改善箇所説明

②カムカバー取り外し後の内部の拡大図

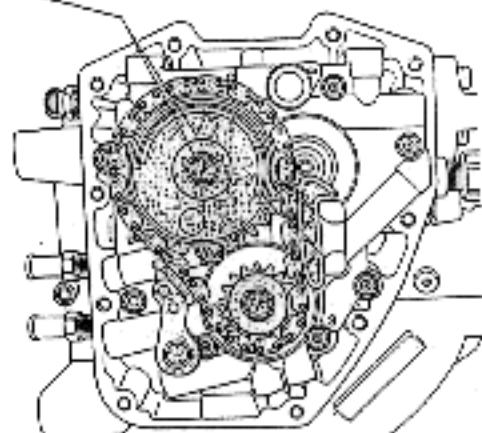
リヤカム スプロケットボルト、ワッシャー

原動機において、燃焼室の給・排気を行なうバルブを作動させている歯車(リアカムスプロケット)を取り付けているボルトの強度が不足している為、そのままの状態で使用を続けると、当該ボルトが緩み、又は、破損して、当該バルブが作動なくなり、原動機が停止する恐れがある。

全車両、当該取付ボルトを対策品と交換する。尚、改善措置実施後、改善措置未実施車両との識別のため、カムカバー後部、上方の固定ボルトの中央にポンチマークを打刻する。

③リアカムスプロケットボルトの改善措置

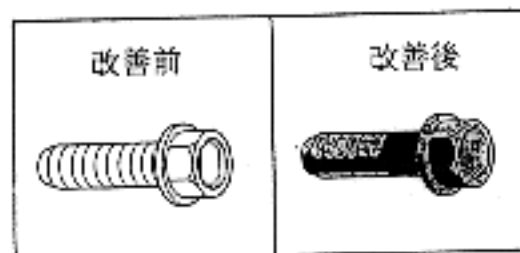
基準不適合箇所
